1.2 JUSTIFICACIÓ DEL COMPLIMENT DELS INFORMES DELS TÈCNICS MUNICIPALS

Per tant, el present annex incorpora els requeriments dels informes esmentats, tal com es justifica en l'apartat següent '*JUSTIFICACIÓ DEL COMPLIMENT DELS INFORMES DELS TÈCNICS MUNICIPALS*'.

PROJECTE D'URBANITZACIÓ DEL PPU Núm. 5 "PUIGNERÓ"
ANNEX QUE DÓNIA COMPLIMENT ALS INFORMES DELS TÈCNICS MUNICIPALS EMESOS EL JULIOL DE 2012

ENLLUMENAT PÚBLIC

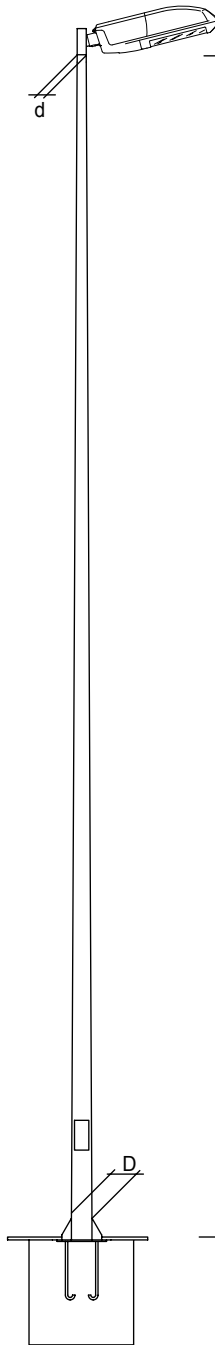
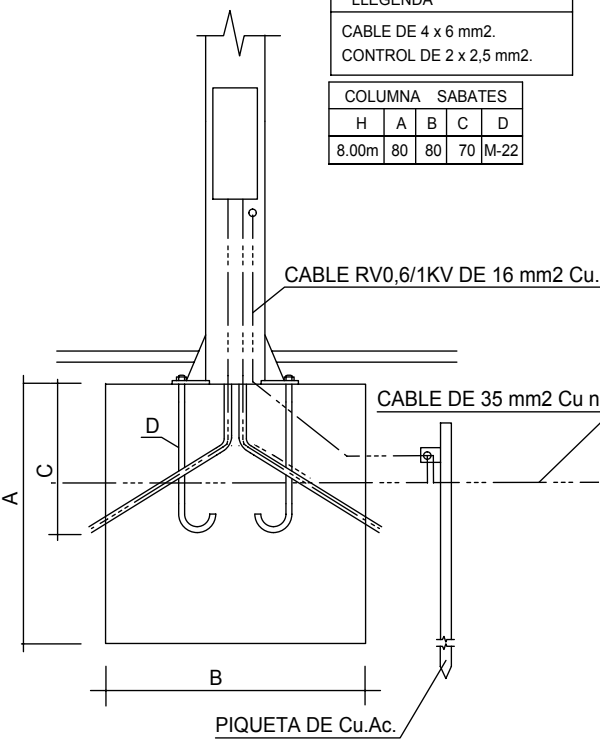
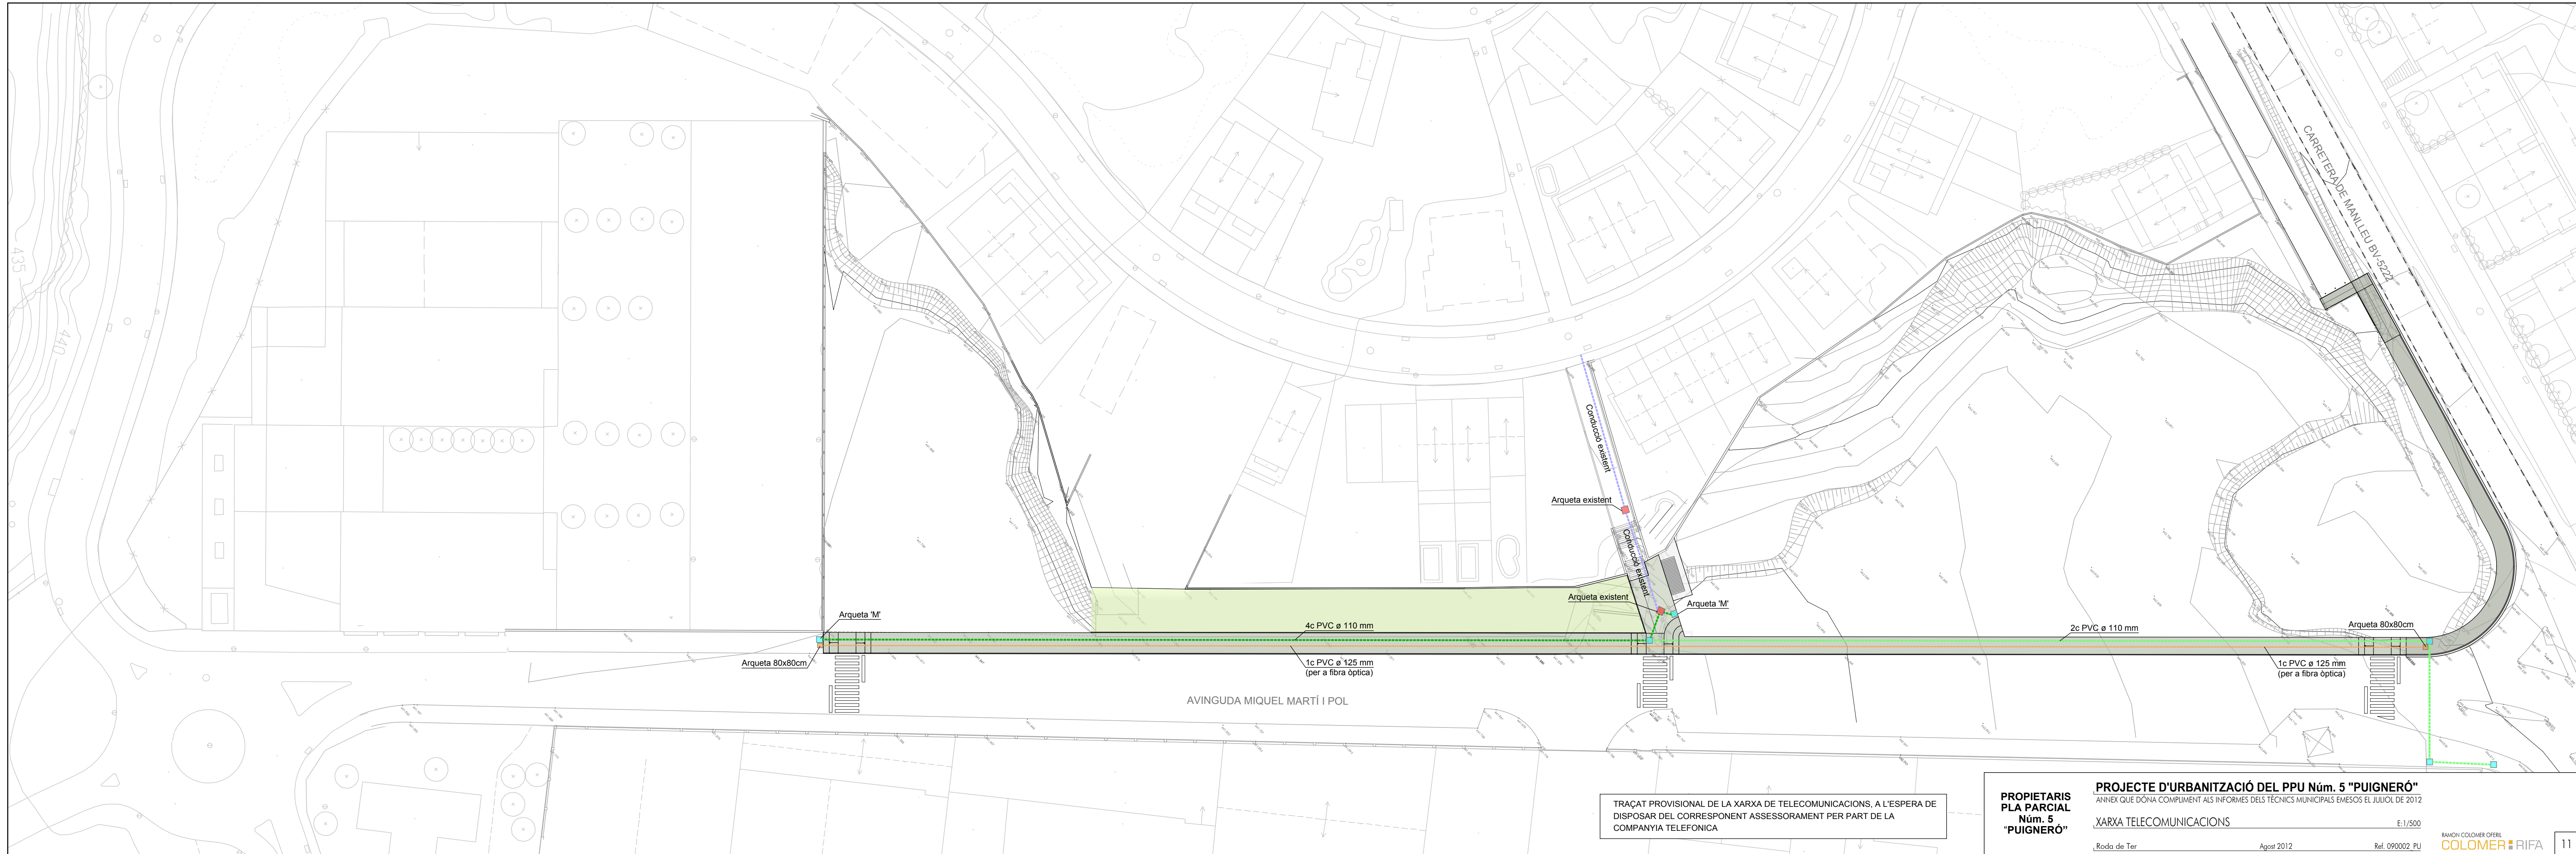
- Punt 9. *'El projecte haurà de contemplar l'enllumenat del tram de vorera a construir en el tram de la carretera de Manlleu, fins a l'enllaç del tram de calçada lateral existent actualment.'*

‘Cal substituir les 4 làmpades de davant de l'Institut, que actualment són de 150W, per làmpades de 100W per tal de mantenir l'homogeneïtat lluminosa a l'avinguda.

.També caldrà tenir en compte el tram de vorera que enllaça amb la carretera de Manlleu, on caldrà instal·lar el mateix tipus de llumeneres i substituir igualment les 4 làmpades existents, que actualment són de 150W, per làmpades de 100W.’

- *'En quan a la modificació de l'enllumenat públic existent, es considera correcte amb les següents mesures correctores:*
 - *Segons el punt 1.2.5 del projecte i el plànol 10, s'instal·laran noves columnes a l'avinguda Miquel Martí i Pol. Caldrà prolongar aquesta instal·lació al tram de vorera que enllaça amb la carretera de Manlleu, instal·lant el número de columnes que pertoquin.'*

- *En el dia d'avui, tant els suports i lluminàries a substituir com els que es mantenen, disposen d'equips VSAP de 150 W. Segons projecte presentat les lluminàries de les noves columnes a instal·lar disposaran d'equip SVAP de 100 W, fet que es considera correcte. Amb tot i per tal de mantenir la homogeneïtat lluminica a tot el carrer (tal i com demana la normativa vigent), serà necessari que la propietat instal·li equips de 100W en les lluminàries que es mantenen (quatre de color verd que es poden veure al plànol 10).'*

El plànol número 10 'Enllumenat públic' incorpora la situació de les noves lluminàries amb front a la carretera de Manlleu.

Després de les converses amb els tècnics municipals, el plànol número 10 'Enllumenat públic' incorpora la substitució, únicament, de les 4 làmpades existents de davant de l'Institut.

El plànol número 10 'Enllumenat públic', incorpora aquesta prescripció, preveient tres noves columnes amb front a la carretera.

El plànol número 10 'Enllumenat públic', incorpora aquesta prescripció.
